Contestación a consulta sobre el alcance de la evaluación de impacto ambiental de los proyectos:

0001-0034-2020-000007 “Documento inicial del proyecto Parque Eólico Navarra 3”

0001-0034-2020-000008 “Documento inicial del proyecto Parque Eólico Navarra 4”

0001-0034-2020-000009 “Documento inicial del proyecto Parque Eólico Navarra 5”

Fotografía del plano del promotor que muestra el proyecto que se corresponde con los parques eólicos 3, 4 y 5

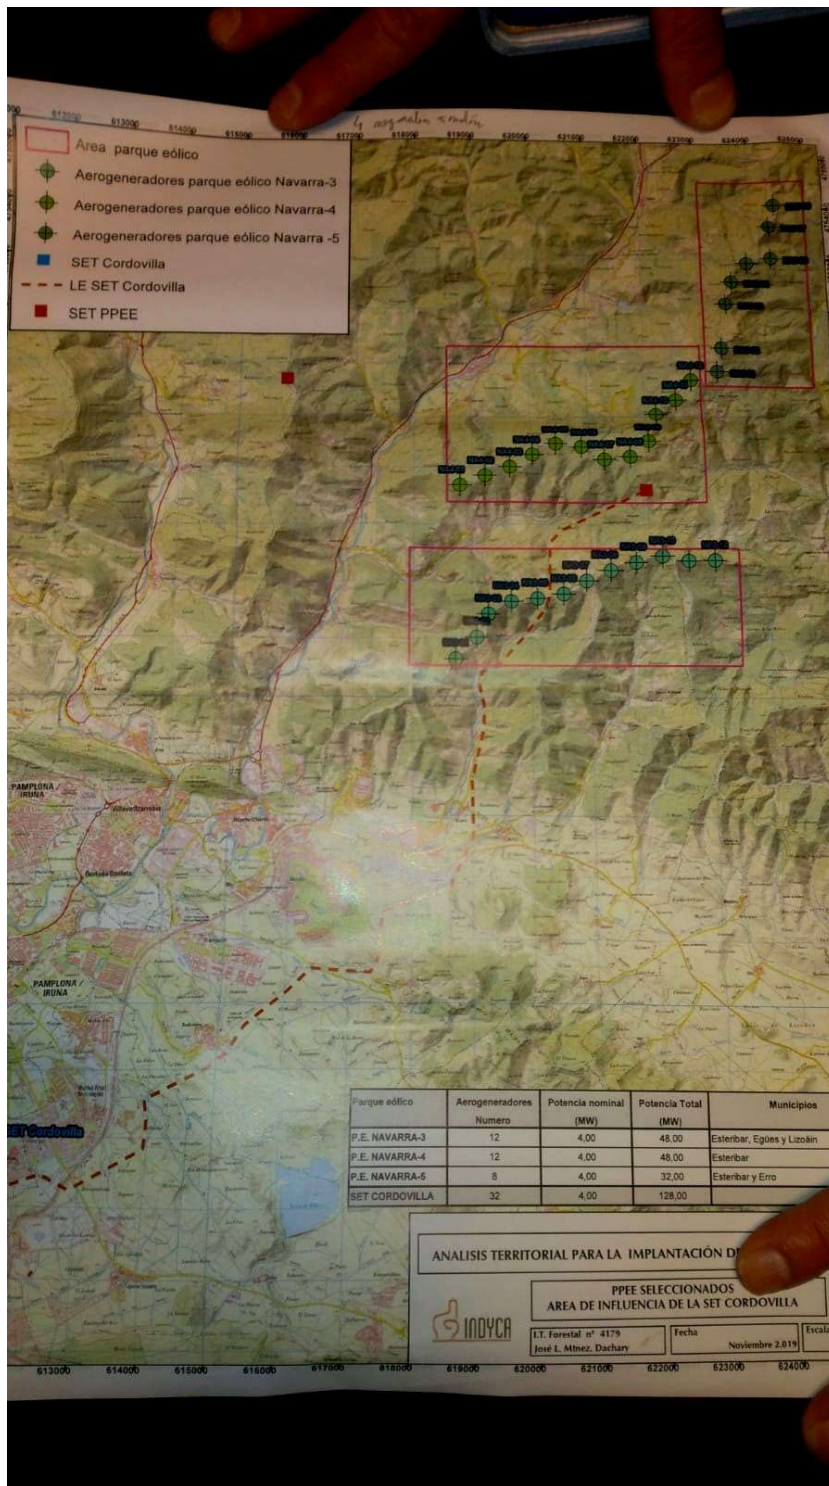
Se observa por lo tanto como en realidad nos encontramos ante 2 proyectos diferentes, y no 5. Uno que engloba a los actuales parques 1 y 2, que comparten gran parte de la línea eléctrica de evacuación, que se conecta con la SET IBDE 66/220KV Orkoien, anexa a la SET 220kV REE Orkoien; y el otro que engloba los parques 3, 4 y 5, utilizando la misma subestación y línea de evacuación para todos ellos, hasta la SET IBDE 66/220KV Cordovilla, anexa a la SET 220 kV REE Cordovilla. En ambos textos de los proyectos iniciales hemos destacado en negritas "**proyecto integral**", que es la definición que hace la propia empresa promotora de sus proyectos, y que definen claramente como estamos hablando de 2 proyectos, y no de 5.

Casualmente, estos planos no se encuentran entre los presentados a exposición pública, cuando son importantes dado que aportan la información necesaria para comprender la vinculación entre los parques. Creemos que esta omisión ya de por sí invalida la tramitación.

Imagen de la ubicación de los aerogeneradores del denominado parque eólico Navarra 3 sobre el mapa de compatibilidad eólica.

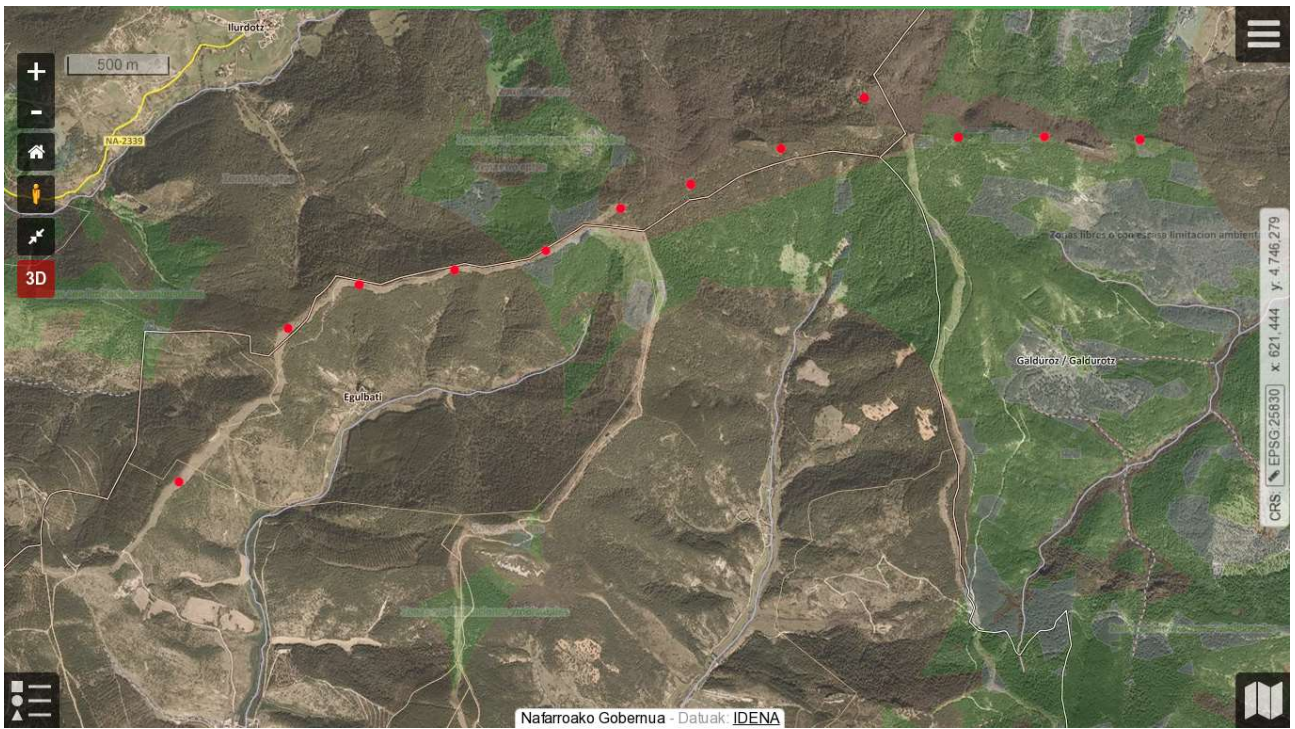
Como se puede comprobar en las 3 imágenes, una parte importante de los aerogeneradores proyectados se encuentran sobre Zonas No Aptas, tal y como están definidas en el Plan Energético de Navarra Horizonte 2030, en sus páginas 93 a 95. Según esto, dichos molinos eólicos se encuentran sobre zonas excluidas debido a (además de otras posibles):

En concreto, en el denominado parque eólico Navarra 3 se puede comprobar como la gran mayoría de las máquinas se ubican en zonas no aptas, que se corresponden con zonas escarpadas, con un arbolado y cercanas a núcleos de población. En los parques eólicos Navarra 4 y 5, que son claramente continuación uno del otro, al seguir un mismo cordal, también existen varias máquinas ubicadas en zonas no aptas, pero es necesario reconocer que una parte importante se encuentra en zonas Aptas o Libres, según la clasificación del Plan Energético indicada arriba.

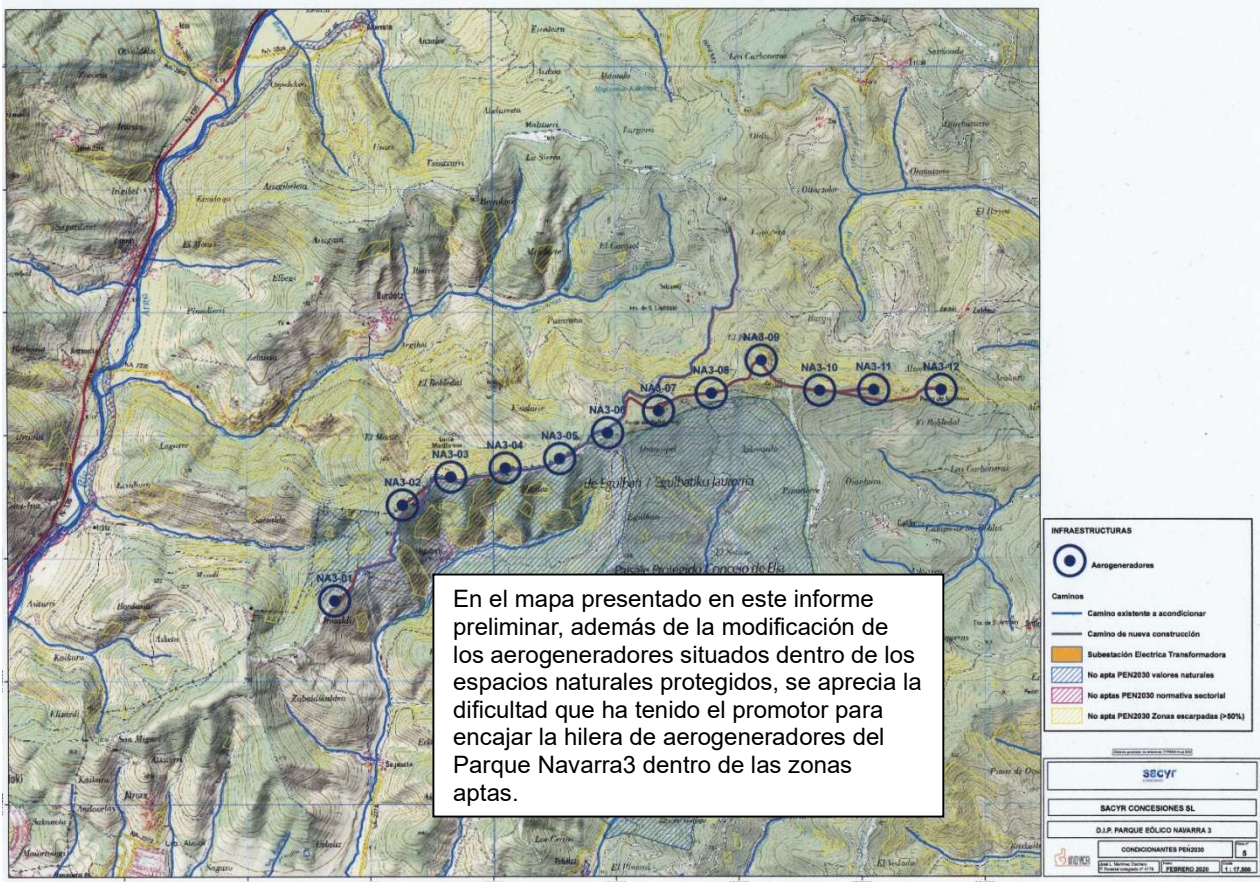
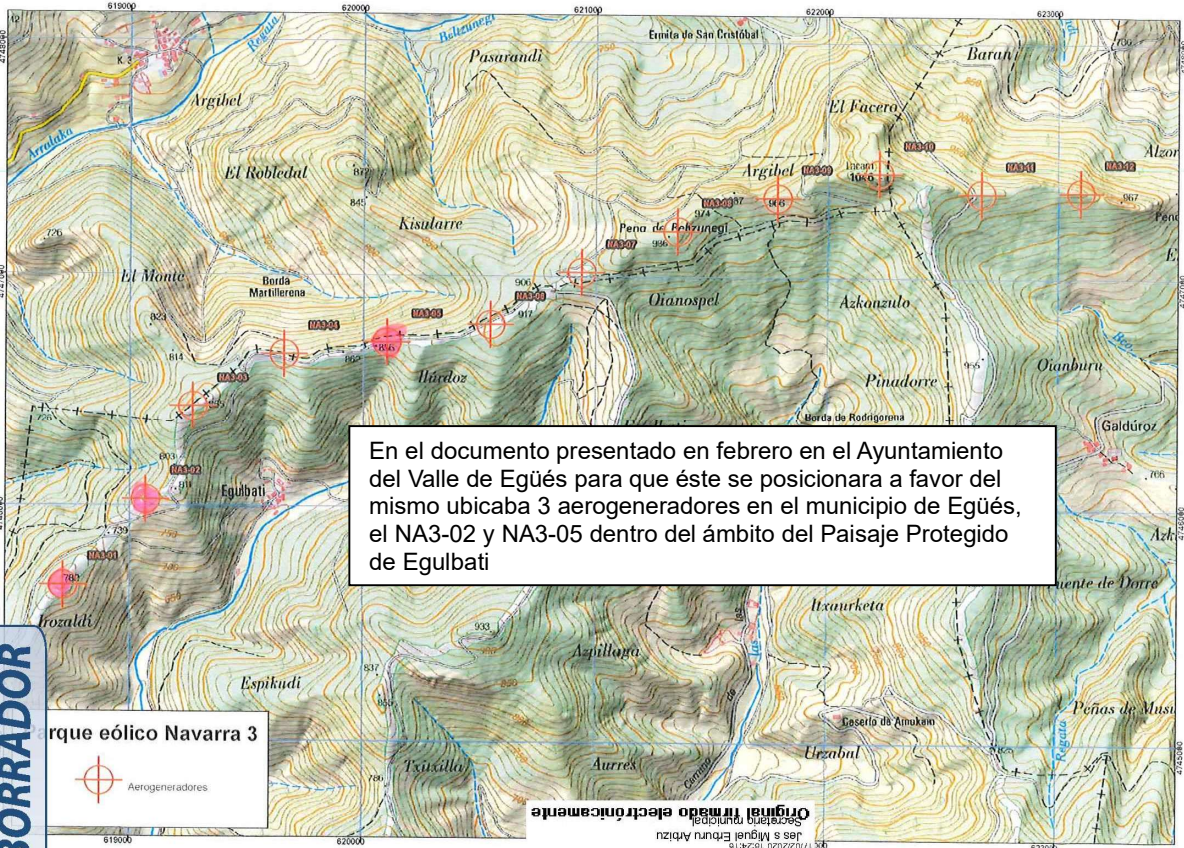
Con el fin de evadir y sortear las distintas legislaciones que hacen referencia a la protección ambiental (LF 9/96 de espacios naturales de Navarra, Ley 42/2007 de Patrimonio Natural y Biodiversidad, Plan Energético Navarra H2030, etc.) el promotor ha ido modificando la ubicación de los aerogeneradores haciendo encaje en mapa para no afectar de forma física a esos espacios naturales ni a las dificultades topográficas.

De esta forma los aerogeneradores desde el NA3-01 hasta el NA3-10 se sitúan en los límites de dichos espacios protegidos, resultando prácticamente imposible que durante la ejecución de la obra e infraestructuras no afecten de forma directa a los valores naturales y paisajísticos de ambos paisajes protegidos, ya que las pendientes que los flanquean vuelven a hacer no aptos esos lugares para la ubicación de estos aerogeneradores. Invalidando estos aerogeneradores y no presentando otras alternativas de ejecución, se deberían invalidar el NA3-11 y NA3-12.
